ACTA No. 005		
NOMBRE DEL COMITÉ O DE LA REUNIÓN: VISITA DE CAMPO A LAS INSTITUCIONES EDUCATIVAS		
CIUDAD Y FECHA: Ibagué, Mayo 6, 7 y 8 de 2026	HORA INICIO: 6:30 a.m.	HORA FIN: 9:00 p.m.
LUGAR Y/O ENLACE: Oficina infraestructura SENA	DIRECCIÓN / REGIONAL / CENTRO: Dirección Regional Tolima. Carrera 4°, Estadio Calle 44 Avenida Ferrocarril	
AGENDA O PUNTOS PARA DESARROLLAR: 1. Saludo, presentación de los asistentes. 2. Visita de campo a las instituciones educativas para revisión técnica de cimentaciones y recomendaciones		
OBJETIVO(S) DE LA REUNIÓN: Precisar el estado actual de la cimentación de cada institución educativa para la instalación de las aulas no convencionales, actividad previa requerida dentro del marco del proyecto inherente al contrato No CO1.PCCNTR.8603224 celebrado entre la Dirección Regional Tolima y la Unión Temporal UT Bio-Konekto.		
DESARROLLO DE LA REUNIÓN		
<p>1. Saludo, presentación de los asistentes: Se presentan los asistentes e inicia recorrido</p> <p>2. Visita de campo: de conformidad con lo establecido en el Acta No. 4, se realizó visita técnica a las instituciones educativas vinculadas al proyecto, con el acompañamiento del personal designado. El recor

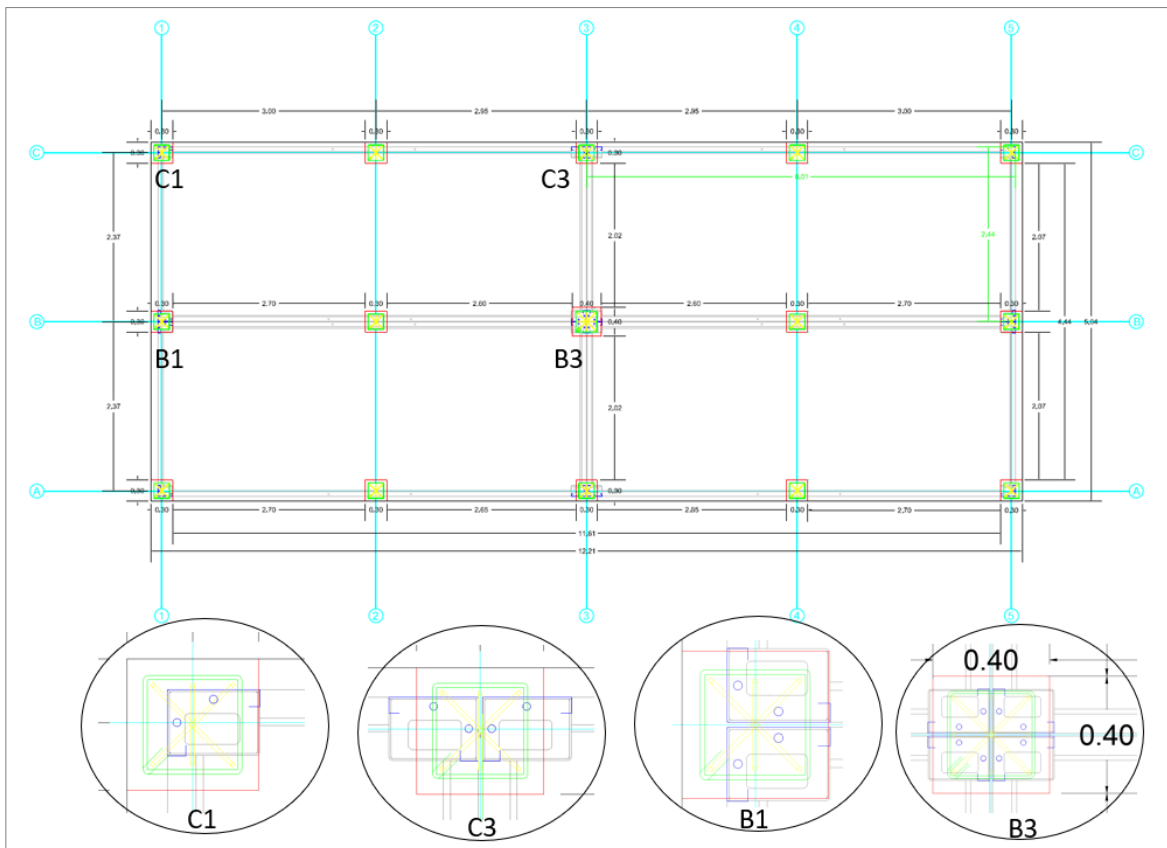
Se precisa que esta observación ya había sido identificada en el Acta No. 4; sin embargo, se reitera nuevamente la necesidad de asegurar que los pernos de anclaje de los contenedores modulares queden correctamente localizados dentro de las canastas de acero dispuestas para la cimentación. Se aclara que los planos de estructurales de cimentación fueron suministrados por el contratista de obras civil de la Gobernación.

Así mismo, se aclara que en todas las aulas deberá disponerse una base rígida y nivelada de recibo para la rampa de acceso, la cual deberá garantizar condiciones adecuadas de firmeza, nivelación y estabilidad para el apoyo e instalación de la rampa metálica incluida con los contenedores modulares.

En la siguiente imagen se presenta la comparación entre la cimentación propuesta por el contratista de obras civil de la Gobernación (representada en color rojo), localización de la sede de refuerzo (representada en color amarillo y verde), la implantación del diseño arquitectónico (en color gris) y la localización de los puntos de perforación para los pernos de anclaje (en color azul). Dicho plano se adjunta igualmente en formato DWG como soporte del presente documento.

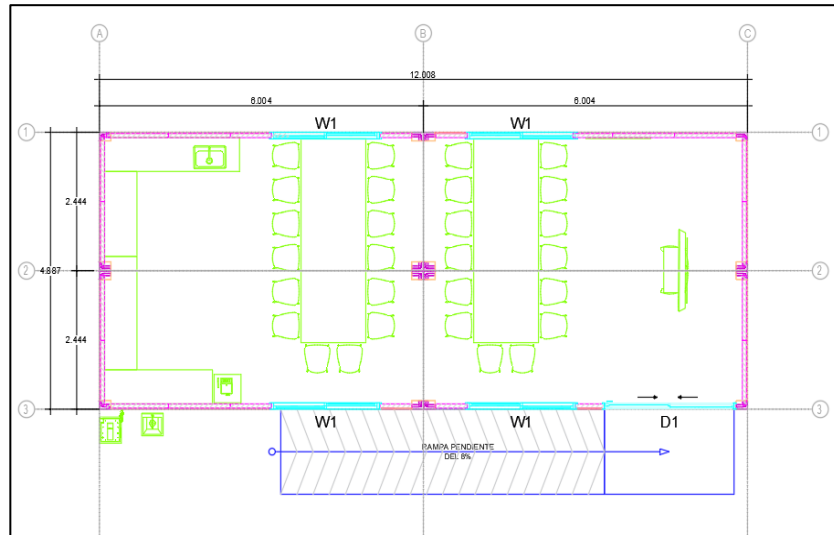
En el en la siguiente imagen se puede evidenciar las condiciones actuales del sitio donde se localizará el contenedor:

La UT socializa el punto hidráulico y la posición de la rampa con el Ing. contratista de la gobernación, de igual forma UT advierte que la construcción de la cimentación por el eje 1 podría afectar el muro de contención, tema que se debe revisar antes de ejecutar la obra civil.

Así mismo, se aclara que se debe disponer de una base rígida y nivelada de soporte para la rampa de acceso, la cual deberá garantizar condiciones adecuadas de firmeza, nivelación y estabilidad para el apoyo e instalación de la rampa metálica incluida con los contenedores modulares.

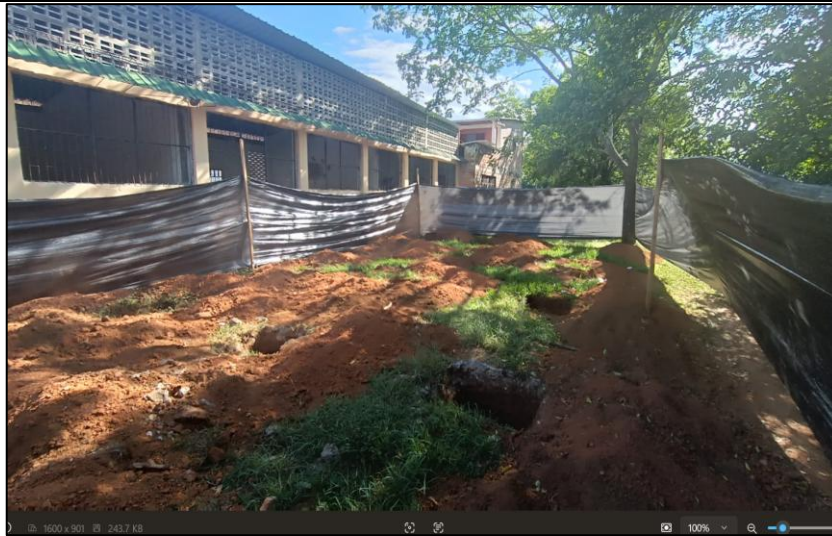
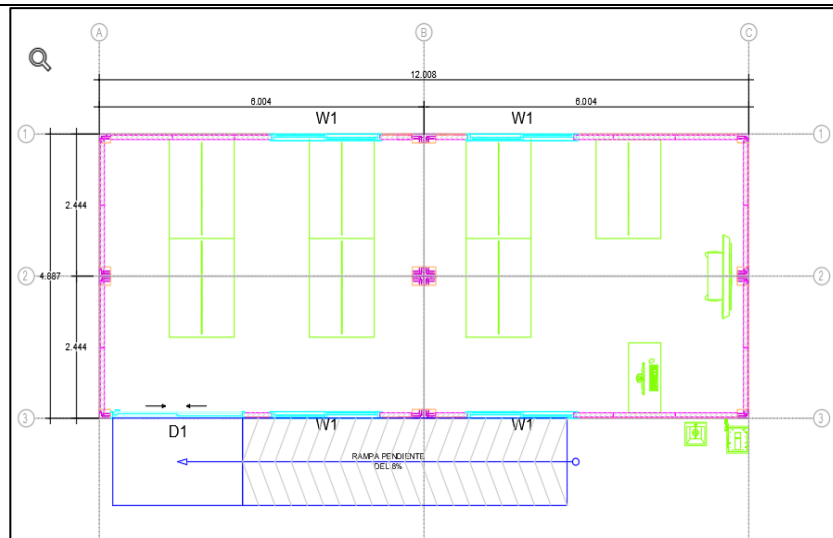
Al momento de la visita, la ejecución de la cimentación se encuentra a nivel de excavación, sin embargo, las brechas no se observan alineadas y se deben replantear las medidas o distancias entre ejes. Esta excavación se encuentra con la medida inicial de los ejes, lo cual requiere ajuste de acuerdo con la modificación de la distancia de los ejes.

Es importante que el contratista de obra civil de la Gobernación tenga presente lo contemplado lo indicado en el numeral 2.1 de la presente acta respecto a la cimentación.

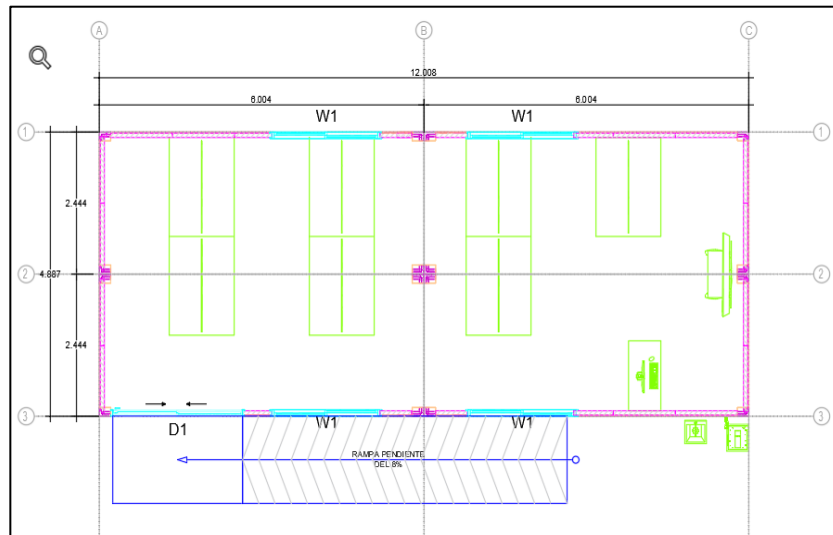
En el replanteo en campo se verificaron mediadas encontrándolas precisas según el diseño, sin embargo, se realizó la solicitud al contratista para que las superficies, así como el nivel en general de la cimentación fuera replanteado y ajustado ya que no se observa uniforme.

De igual forma se observó punto hidráulico al occidente de la implantación, lo cual no coincide con el diseño.

Toda vez que la cimentación ya está implantada en esta institución educativa se debe garantizar que este nivelada, alineada y con los ejes acorde a los requerimientos de anclaje de pernos de los contenedores modulares.

Así mismo, se aclara que se debe disponer de una base rígida y nivelada de soporte para la rampa de acceso, la cual deberá garantizar condiciones adecuadas de firmeza, nivelación y estabilidad para el apoyo e instalación de la rampa metálica incluida con los contenedores modulares.

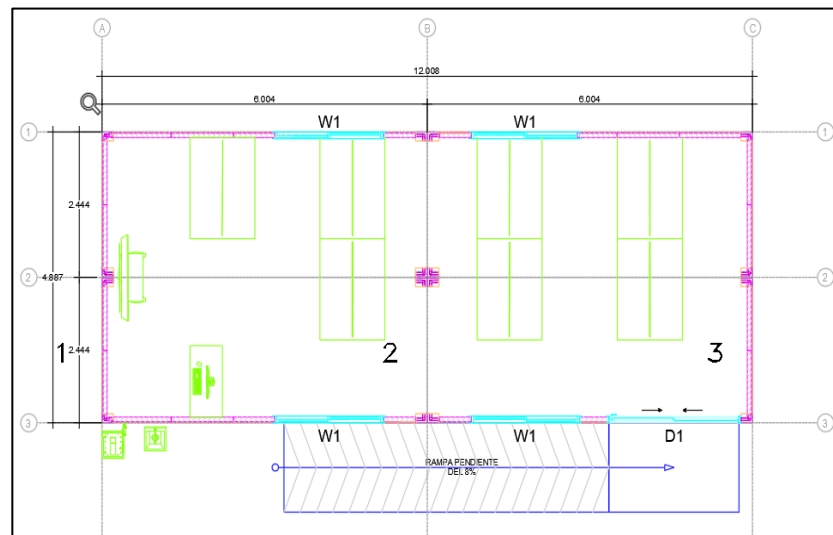
En el replanteo en campo se verificaron mediadas encontrándolas precisas según el diseño. Se realizó solicitud para que las superficies de los pedestales, así como los niveles fueran ajustados ya que no se observaban uniformes.

Con la cimentación construida se advirtió que la rampa ya no puede ser construida en el costado norte de la implantación, ya que se cortaría el paso peatonal hacia la cancha deportiva, lo que obliga a reorientar el ambiente para la que la rampa quede ubicada por el costado sur. Esta condición desplaza los puntos hidráulicos del ambiente, los cuales al momento de la visita no se encuentran contruidos. Dicha solicitud no genera afectación a lo programado inicialmente

De igual forma se observa la presencia de un poste de concreto en la zona donde quedaría la rampa de acceso, el cual se debe retirar para que no dificulte las maniobras de montaje.

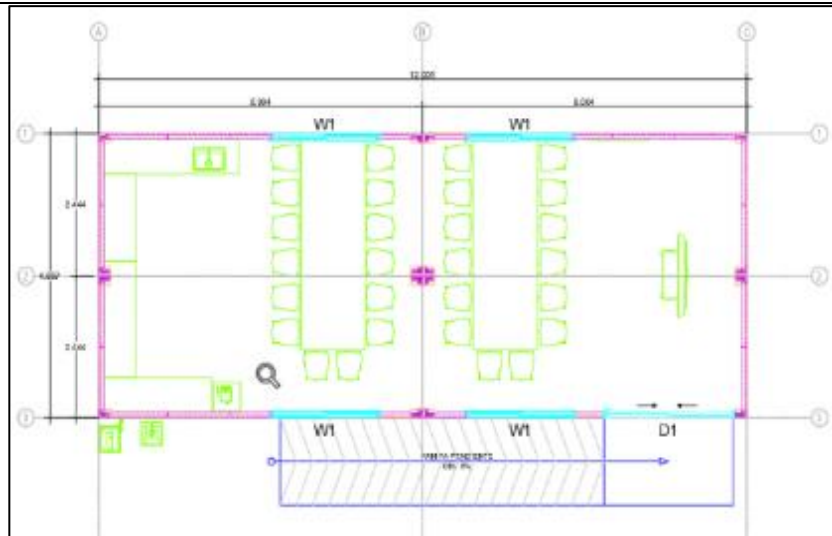
Al momento de la visita la cimentación se encuentra con 0% de avance y no se cuenta con una superficie dura de soporte para la rampa de acceso. La zona está delimitada por la cancha deportiva y un cerramiento en malla eslabonada, tiene puerta de acceso de 4.7m de ancho.

En el replanteo en campo se verificaron mediadas de la puerta, el ancho de la calle y la distancia al punto más cercano al que podría llegar el transporte con la carga (105m aproximadamente).

El sitio de implantación es a cielo abierto, sin embargo, el acceso es limitado por el ancho de la vía, que en el punto más angosto tiene 2.40m

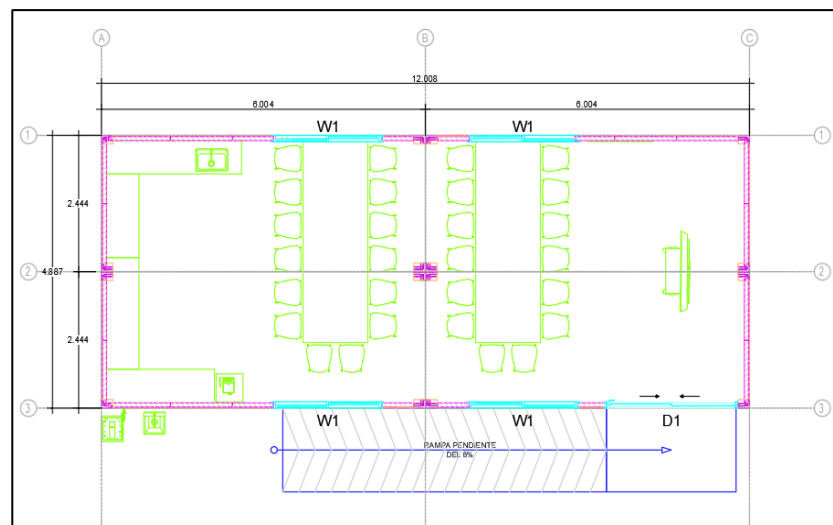
El lugar de instalación es un punto bajo, según comentarios del coordinador el agua lluvia que baja de la montaña y la vía, inunda el espacio donde quedará el ambiente, esta condición se debe tener en cuenta para la fundida de los pedestales. La implantación del ambiente es contigua a bloque académico y la cancha deportiva, se debe mantener el paramento del bloque y guardar una distancia de 1m – 1.5m de los jardines que separarían los bloques.

Al momento de la visita la cimentación se encuentra en 0% de ejecución y no cuenta con superficie dura que reciba la rampa de acceso.

La zona de implantación no tiene acceso directo, por lo que se debe gestionar permisos para poder adecuar camino de acceso provisional.

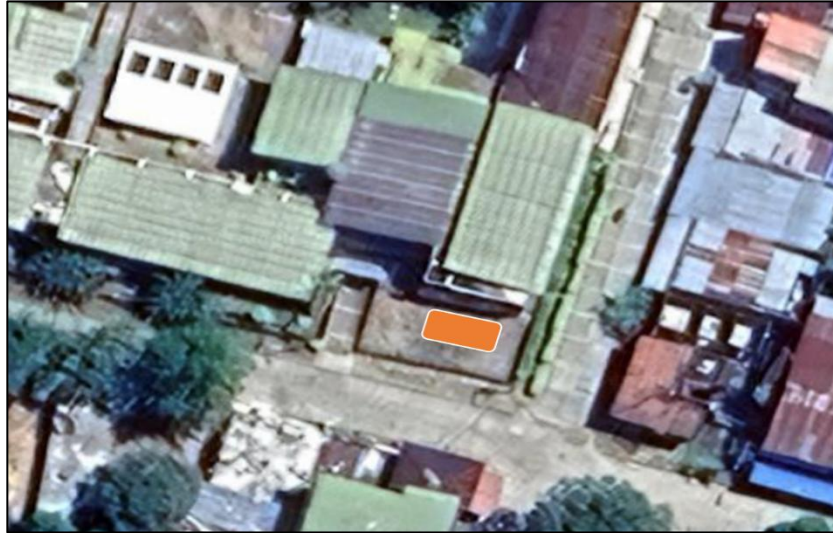
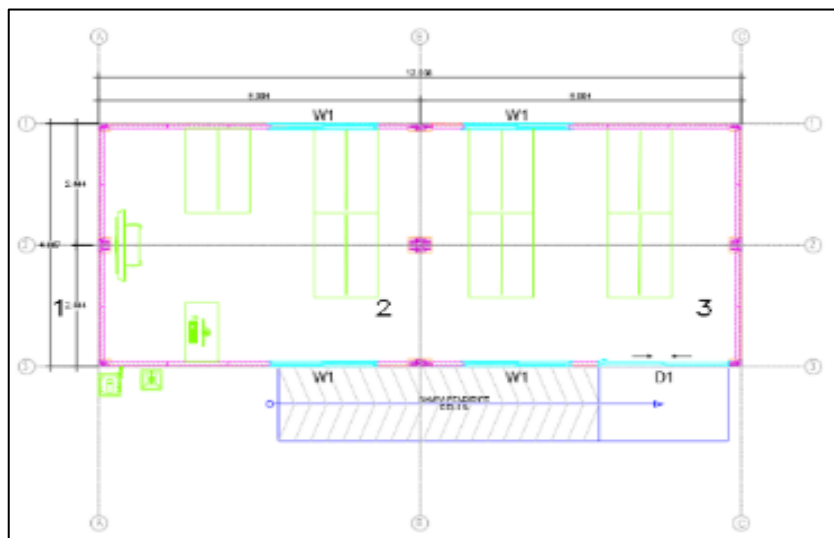
El ambiente se ubicará en la zona verde a la entrada de la institución, en un área de 15m x 7,5m aproximadamente, zona protegida solamente por el muro cerramiento que es de malla eslabonada.

Al momento de la visita el avance de la cimentación es de 0% y no se cuenta con superficie dura que reciba la rampa de acceso.

operación de maquinaria requerida para esta actividad, como montacargas u otros equipos de izaje y transporte. Dentro de las adecuaciones a considerar, se contempla el retiro parcial de muro de cerramiento en malla eslabonada. Así mismo, se requiere disponer de un área amplia y adecuada para el almacenamiento temporal de materiales y componentes durante la actividad de descargue. Para este fin, se sugiere evaluar la utilización de la zona verde y/o la cancha deportiva contigua a la localización del proyecto.

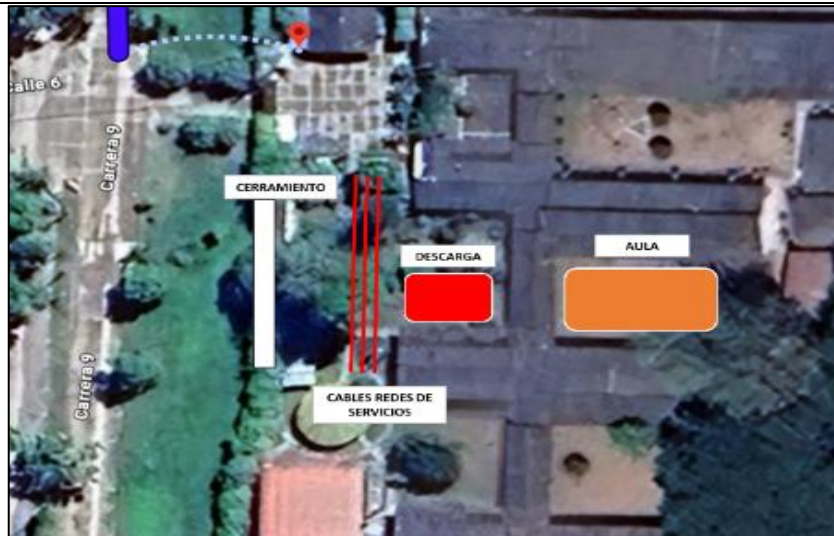
El sitio de implantación del aula se encuentra alejado del acceso de la institución, lo que puede implicar realizar adecuaciones temporales para el ingreso del aula al sitio que requieren gestión previa.

El sitio de implantación presenta interferencia con estructuras de mobiliario, jardines y cables de redes de servicios a baja altura los cuales se deben retirar. De igual manera se solicita al personal de la institución facilitar un área para zona de descarga.
